嘉 磐 惠 文

樓 D 戶

客戶工程變更單

D戶 建築平面圖(套上層樑)

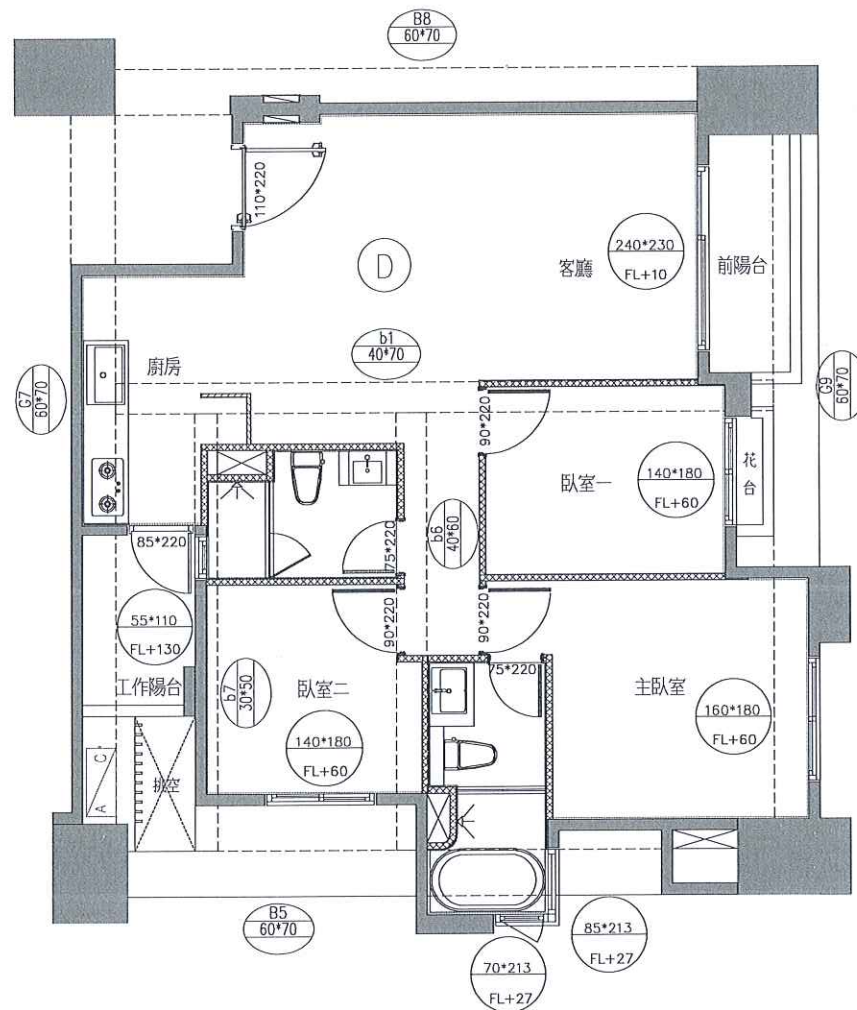
- 1.臥室門框扇追減x3
- 2.浴室門扇(不含框、不含門檻)
追減x2
- 3.地坪變更包含:
 - a.木地板範圍變更
 - b.玄關地磚範圍變更
 - c.降躁範圍變更
- 4.廚房水槽選色(灰)+下崁
- 5.主浴變更包含:
 - a.浴缸(含開關、給排水)追減
 - b.馬賽克變更浴室壁磚
 - c.管道間變更壁磚加工費追加
 - d.浴櫃、面盆、龍頭、除霧鏡
追減
 - e.濕區地磚不刻溝
- 6.客浴變更包含:
 - a.地壁磚變更主浴地壁磚
 - b.浴櫃、面盆、龍頭、除霧鏡
追減
 - c.換氣扇變更暖風機
 - d.220V暖風機專迴追加
 - e.馬桶變更主浴馬桶
 - f.濕區地磚不刻溝
- 7.全室內升級防霾紗窗

D戶 地坪材質範圍示意平面圖

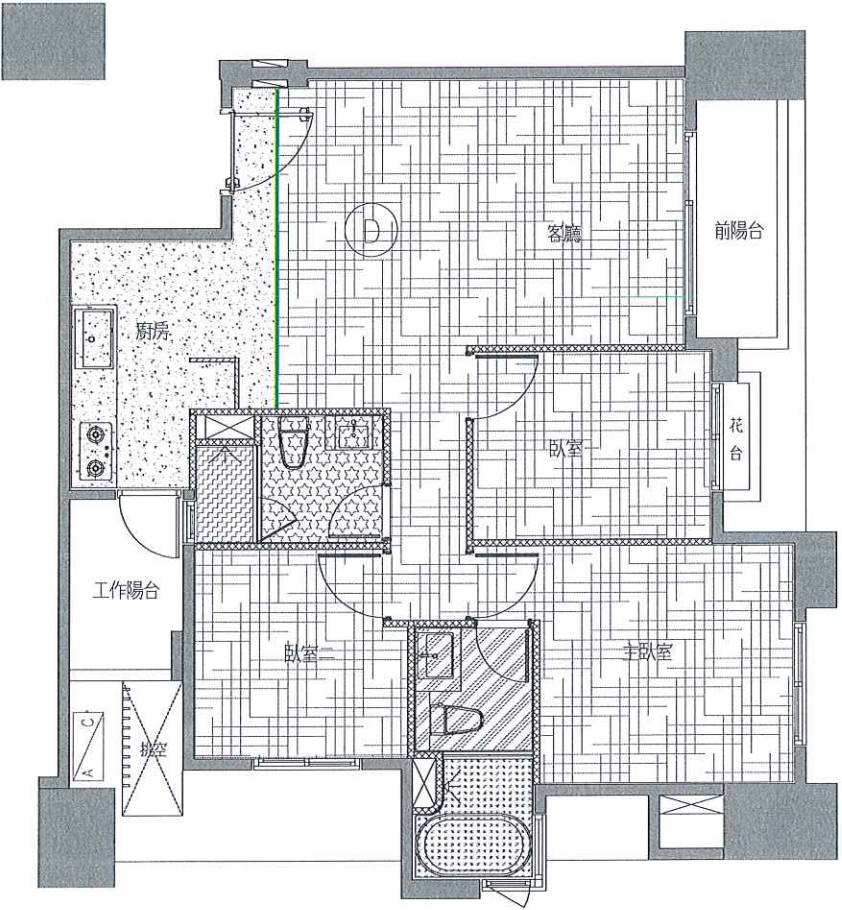
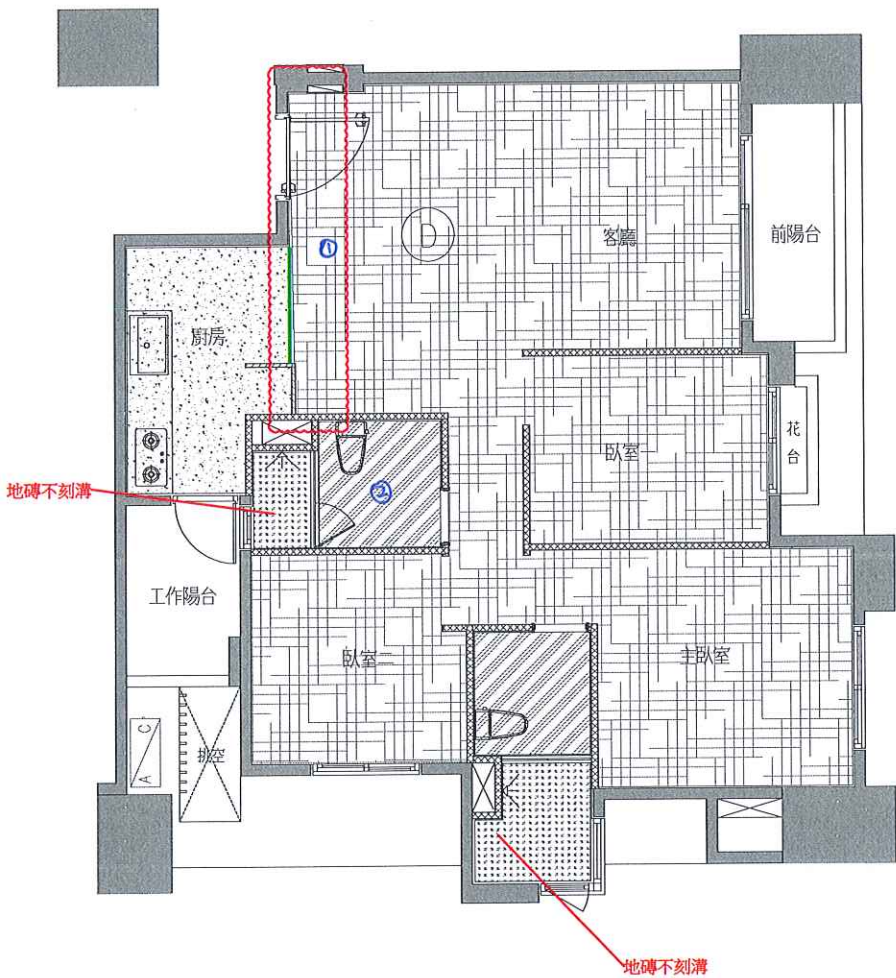
- 變更事項記錄：
- 1.浴室外地坪變更包含:
 - a.木地板範圍變更
 - b.玄關地磚範圍變更
 - c.降躁範圍變更
 - 2.客浴變更包含:
 - a.地壁磚變更主浴地壁磚。

※客浴、主浴濕區地磚不刻溝

D戶 插座及弱電位置示意平面圖

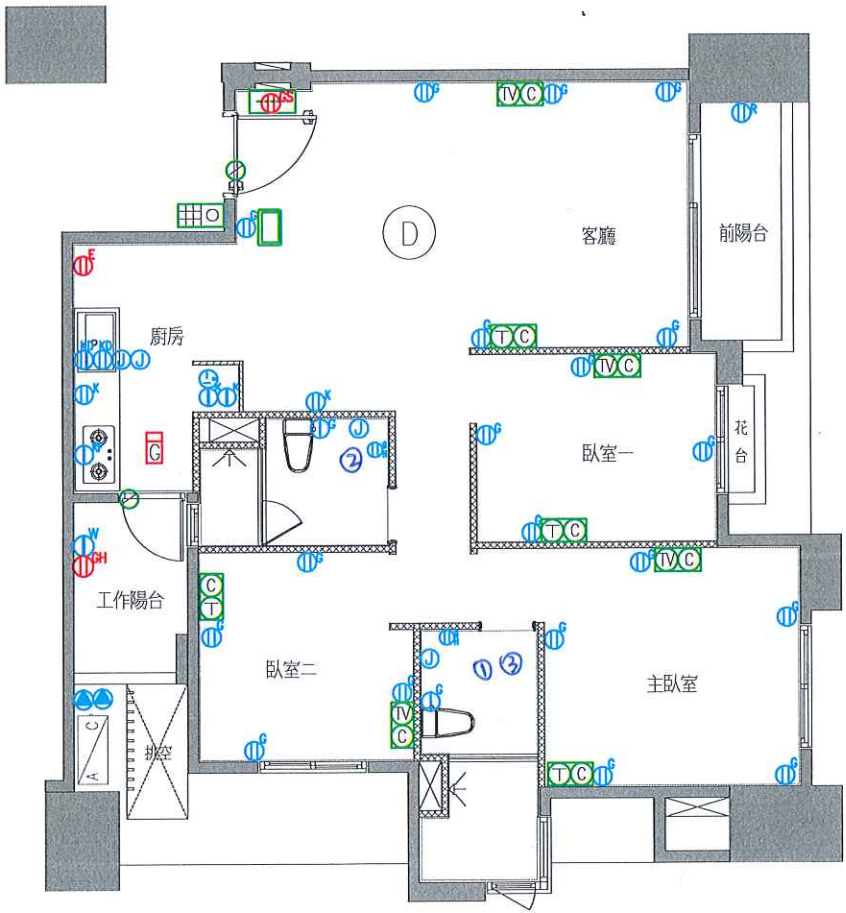
- 1.主浴掛鏡追減x1
- 2.客浴掛鏡追減x1
- (開關取消)
- 3.主浴馬桶插座配合調整
- 4.

D戶 電燈開關及迴路示意圖(套上層樑)

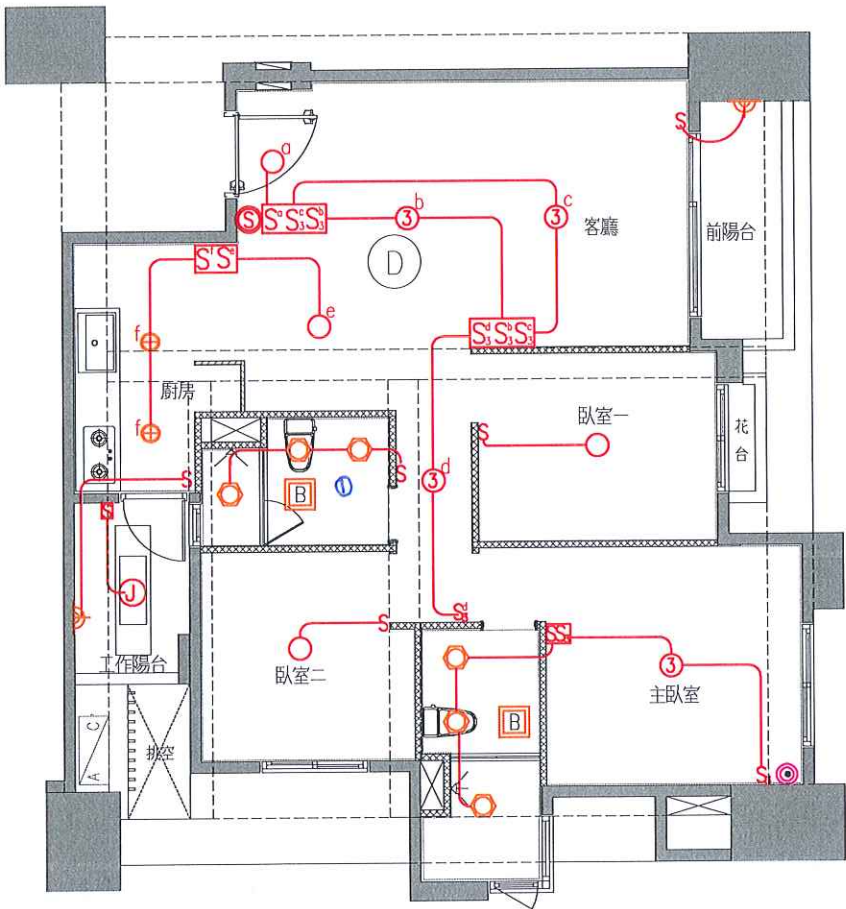
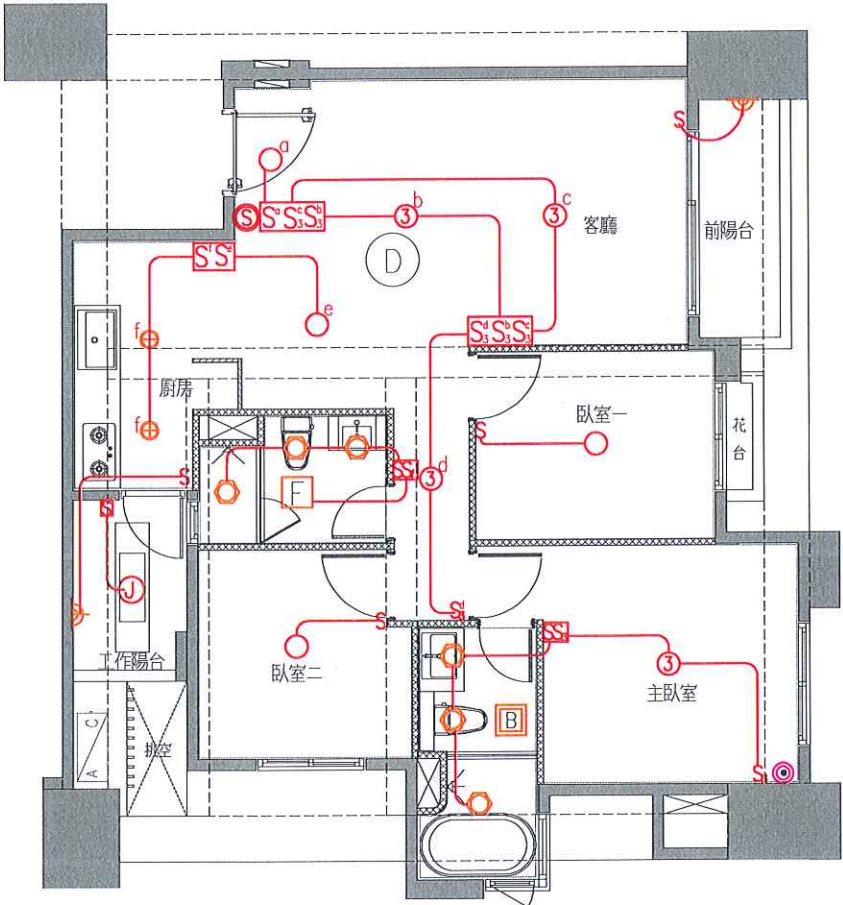
1.客浴換氣扇變更暖風機
(220V暖風機專迴追加)

D戶 排水示意平面圖(套下層樑)

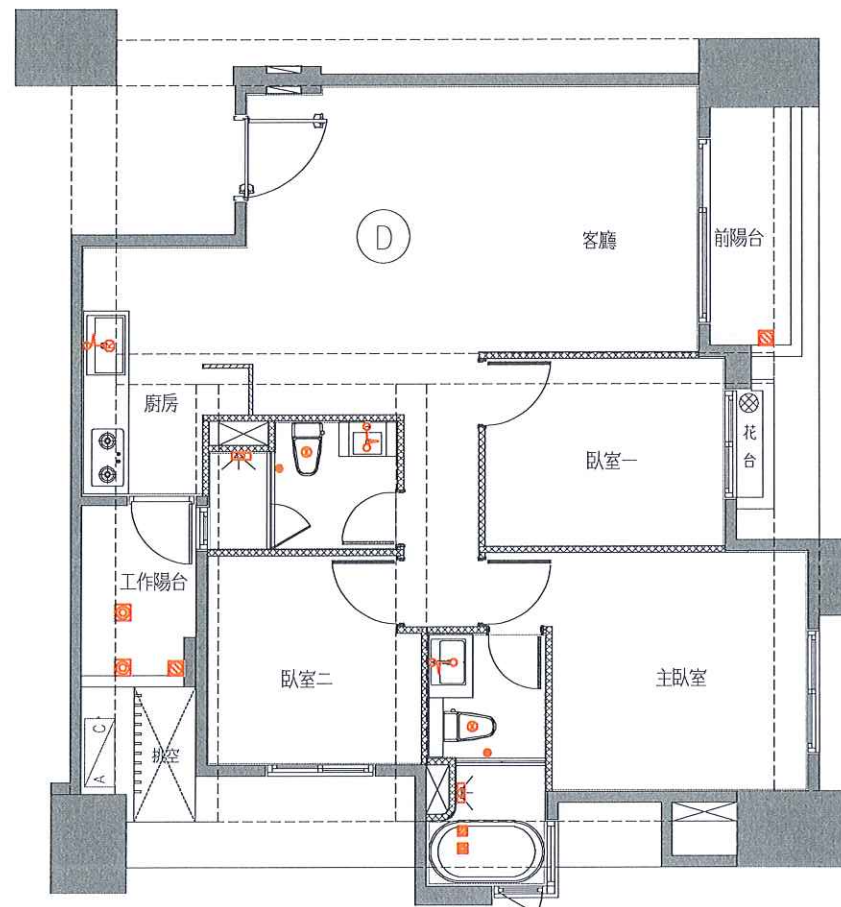
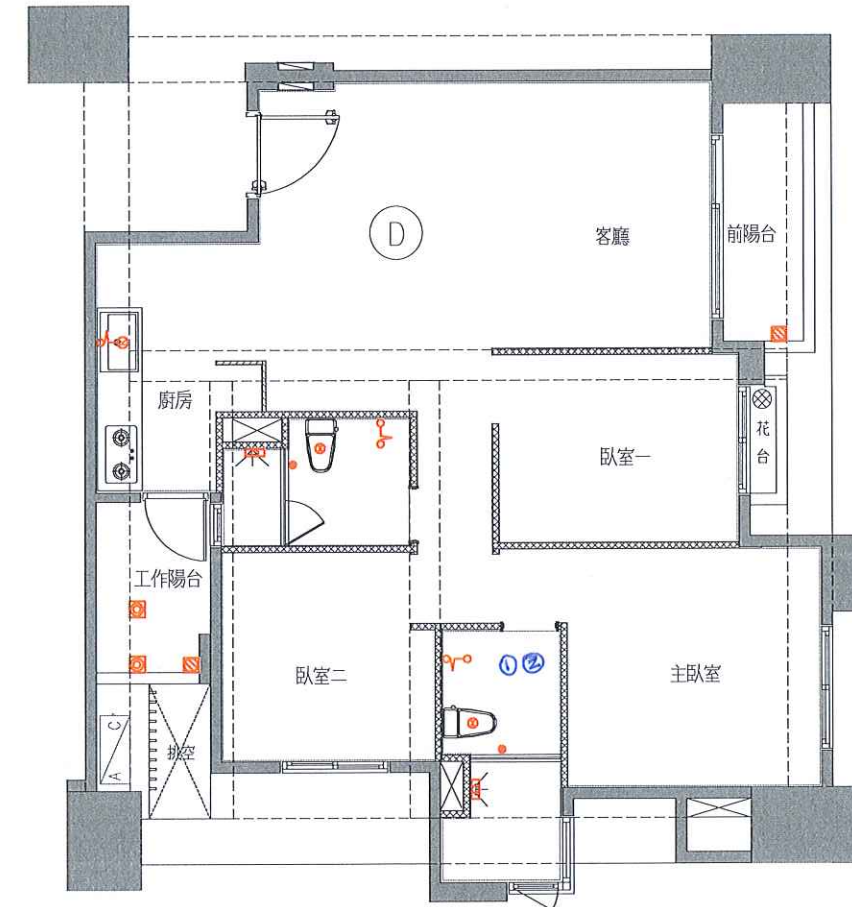
- 1.浴缸(含開關、給排水)追減
- 2.主浴馬桶糞管配合調整
- 3.
- 4.

D戶 給水示意平面圖

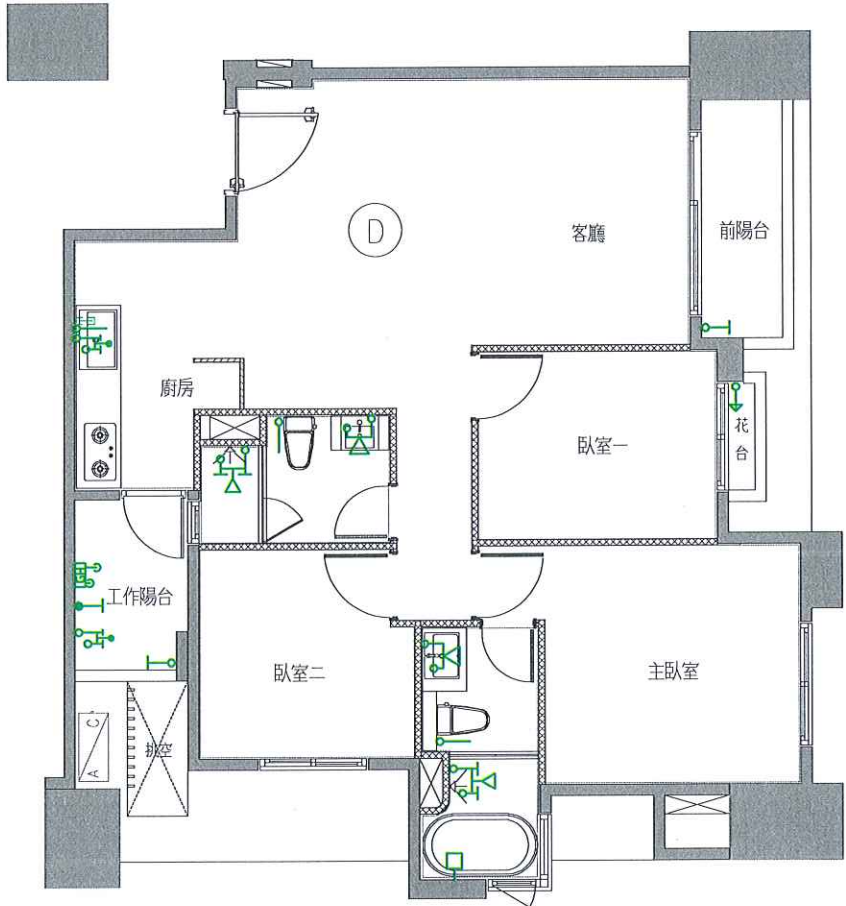
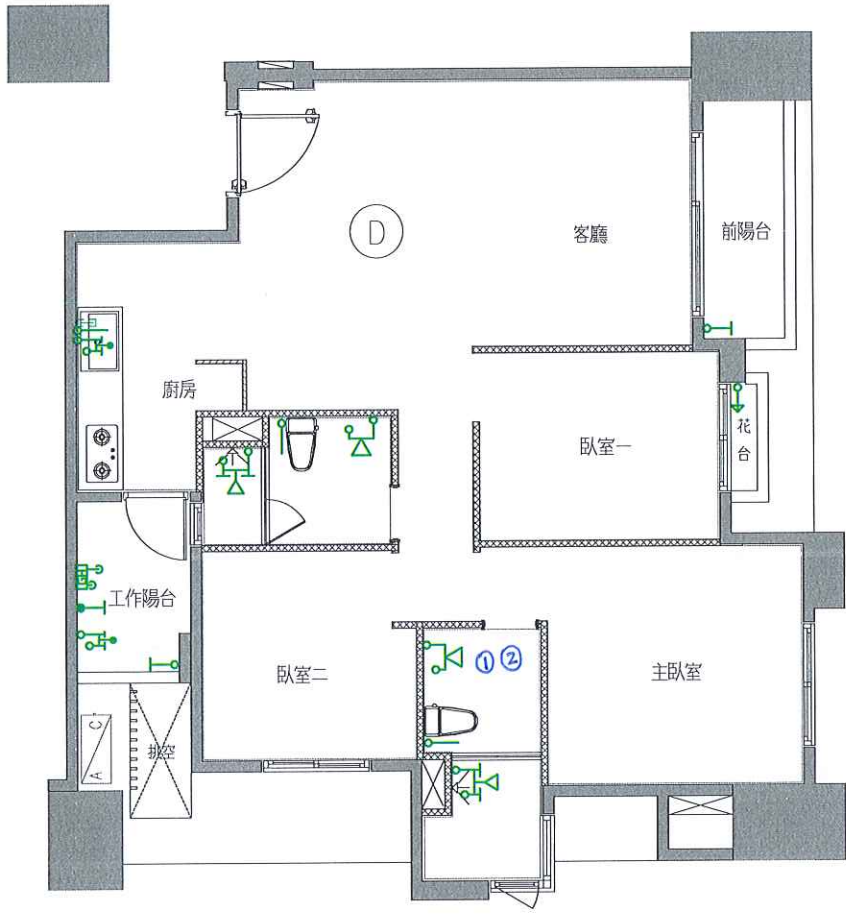
- 1.浴缸(含開關、給排水)追減
- 2.主浴馬桶給水配合調整
- 3.
- 4.
